**REPÚBLICA DE COLOMBIA
SUPERINTENDENCIA DE INDUSTRIA Y COMERCIO****RESOLUCIÓN N° 4545**

Por la cual se niega una patente de invención

Rad. N° 00-024075

PRIMERO: Que mediante escrito radicado en esta Superintendencia el 3 de abril de 2000, bajo el número 00 - 024075, se solicitó patente de invención titulada: "RECIPIENTES HUECOS CON SUPERFICIE INTERNA INERTE O IMPERMEABLE A TRAVES DE LA REACCION DE SUPERFICIE ASISTIDA POR PLASMA O POLIMERIZACION SOBRE SUPERFICIE".

Figura 1A de la solicitud en estudio

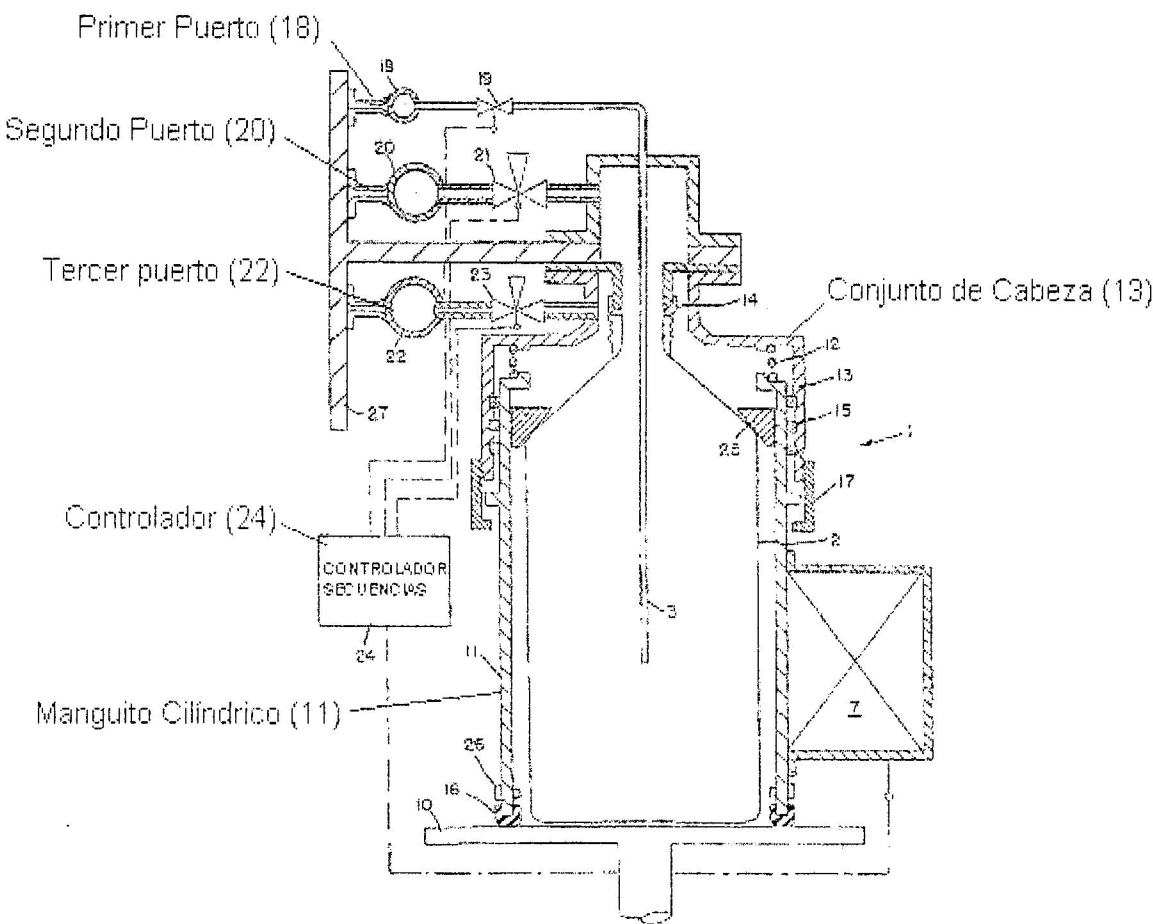
La reivindicación 1 enseña: "En un aparato para el revestimiento del interior de un recipiente que suministra un gas reactivo dentro del recipiente bajo condiciones controladas en una cubierta, la mejora caracterizada por:

1. "un manguito cilíndrico que forma parcialmente dicha cubierta, dicho manguito que es sellable en los respectivos extremos superior e inferior para completar la cubierta, y

“un conjunto de cabeza para sellar el extremo superior del manguito, dicho conjunto de cabeza que tiene un primer puerto para acomodar el flujo de dicho gas reactivo dentro del recipiente, y un segundo puerto para conexión al primer dispositivo de control de presión;

“dicho manguito cilíndrico que tiene un tercer puerto para conexión a un segundo dispositivo de control de presión, y

“un controlador para controlar independientemente los primer y segundo dispositivos de control de presión para controlar selectivamente las presiones en el recipiente y la cubierta, respectivamente.”.

Figura 2A del documento D1 WO 9522413

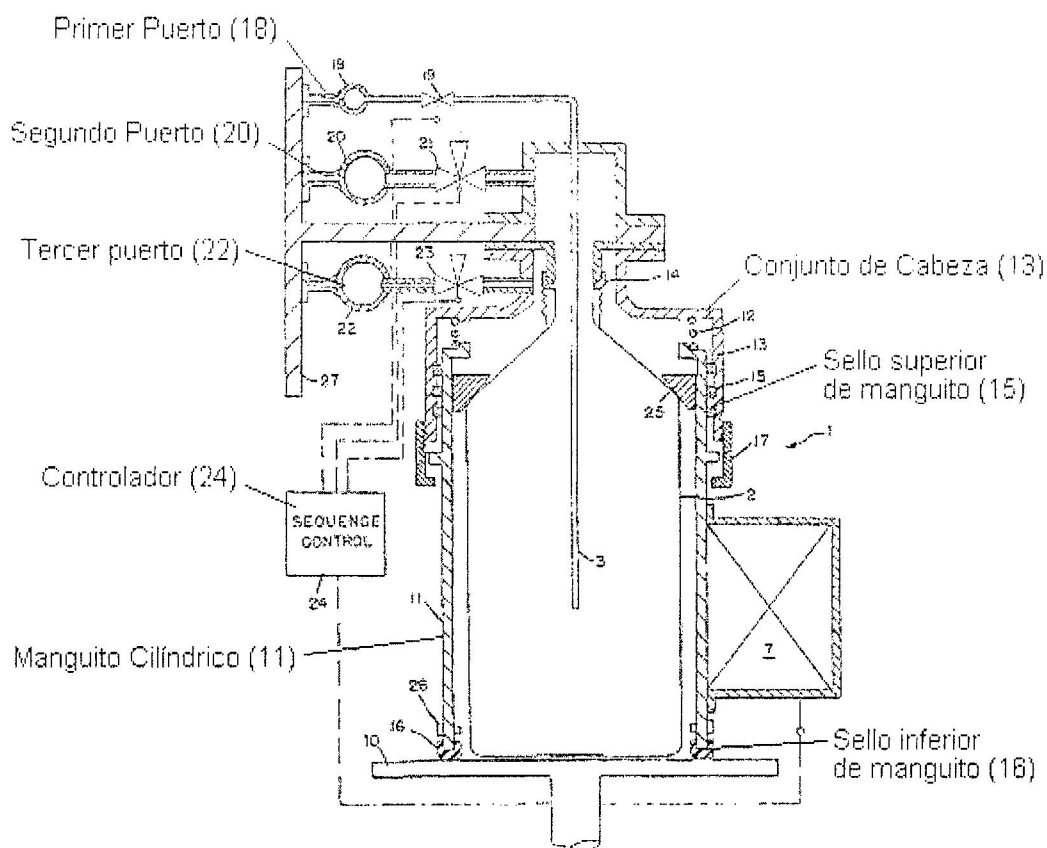
Un manguito cilíndrico (11), el cual forma parcialmente dicha cubierta. El manguito (11) es sellable en los respectivos extremos superior e inferior para completar la cubierta;

Un conjunto de cabeza (13) para sellar el extremo superior del manguito (11), dicho conjunto de cabeza (13) tiene un primer puerto (18) para acomodar el flujo de dicho gas reactivo dentro del recipiente (2) y un segundo puerto (20) para conexión al primer dispositivo de control de presión;

El manguito cilíndrico (11) tiene un tercer puerto (22) para conexión a un segundo dispositivo de control de presión;

Un controlador (24) para controlar independientemente los primer y segundo dispositivos de control de presión, para controlar selectivamente las presiones en el recipiente y la cubierta, respectivamente.

(Ver del documento D1, resumen, página 13, renglones 18 a 36; página 14, renglones 1 a 12; figura 2A; a folios 45, 48, 65, 66.)

Al comparar elemento por elemento de la invención, tal como está definida en la reivindicación 1, con las enseñanzas del documento D1, se observa que todas las características técnicas esenciales de dicha reivindicación, fueron anticipadas por la anterioridad mencionada D1. Por lo tanto, la reivindicación independiente 1, tal y como está reivindicada y sus cláusulas dependientes 2 a 10, se ven afectadas por falta de novedad, no cumpliendo así con las disposiciones del artículo 16 de la Decisión 486.

Cabe señalar, que las características técnicas esenciales reivindicadas en la presente solicitud, son enseñadas por el documento D1, el cual menciona un aparato para el revestimiento del interior de un recipiente, con condiciones de presión controladas bajo una cubierta (Ver páginas 13 y 14 del documento D1, a folios 65 y 66. Así mismo se sugiere ver el resumen y las figuras 2A y 2C de la anterioridad D1, a folios 45, 48 y 49).
